改善箇所説明図

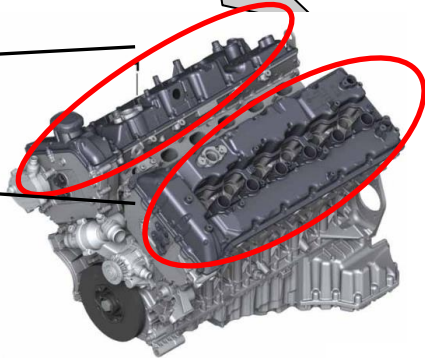
不具合の内容

インジェクターにおいて、製造時の溶接工程に不備があったため、インジェクターの弁が完全に閉じないものがある。そのため、燃料過多となり、最悪の場合、適切に燃焼が行われなくエンジンの振動が大きくなり、排出ガスが基準値を超える恐れがある。

改善の内容

対象車両のインジェクターを OBD 診断にかけ、燃料圧力と失火のテストを実施する。
基準に満たないインジェクターを対策品に交換する。

作業完了の識別として図式 4 番のボルト（上側）の頭に青ペンを塗布。
